**Forum mondial de l'harmonisation
des Règlements concernant les véhicules**

Groupe de travail du bruit et des pneumatiques

**Pneumatiques : Règlement ONU n° 75 (Pneumatiques
des véhicules de la catégorie L)****Proposition d'amendements au Règlement ONU n° 75****Communication des experts de l'Organisation technique européenne
du pneumatique et de la jante***

Annexe 2, lire :

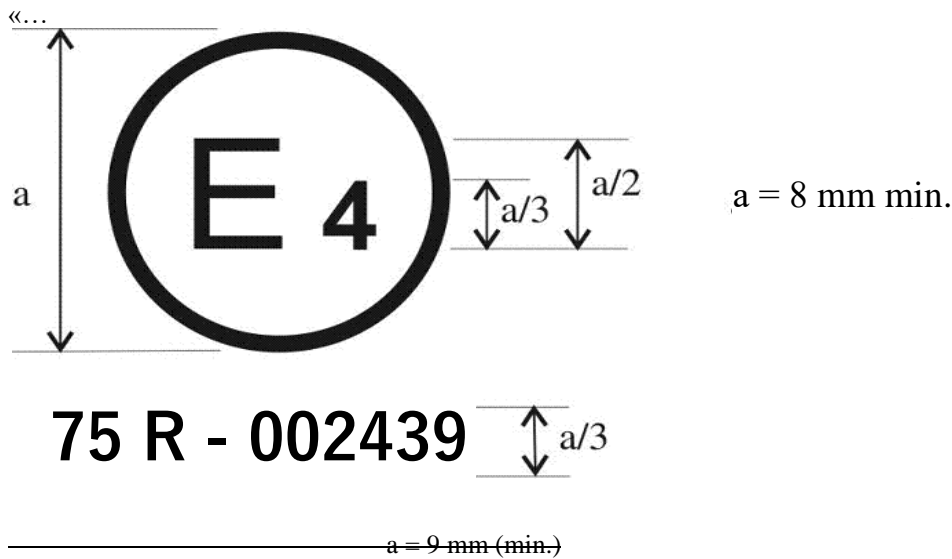
La marque d'homologation ci-dessus, apposée sur un pneumatique, indique que ce type de pneumatique pour motocycles et cyclomoteurs a été homologué aux Pays-Bas (E4), en application du Règlement n° 75 sous le n° ~~022439~~-**002439**. Les deux premiers chiffres du numéro d'homologation indiquent que l'homologation a été délivrée conformément aux prescriptions du Règlement n° 75 dans sa forme originale.

11. Dans l'annexe 2, il y a deux dispositions contradictoires concernant la dimension minimale de la marque d'homologation. Il est proposé de supprimer la disposition prescrivant la plus grande des deux valeurs.
